ТРАКТОРЫ ГУСЕНИЧНЫЕ

БОЛТЫ БАШМАКА ГУСЕНИЦЫ

ГОСТ 11674—75

Изменение № 2 ГОСТ 11674—75 Тракторы гусеничные. Болты башмака гусеницы

Черт. 1

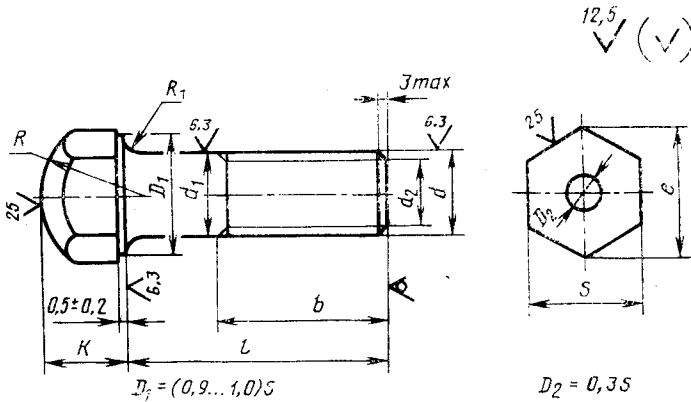
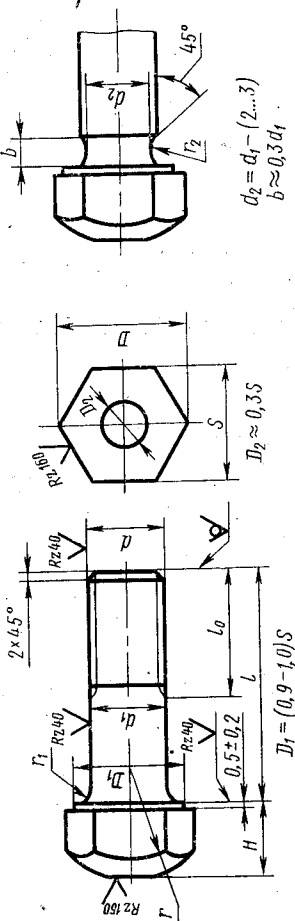
Пункт 1.1. Чертеж 1 заменить новым (вариант исполнения исключить):

Примечание. $d_2 \leq$ внутреннего диаметра резьбы.
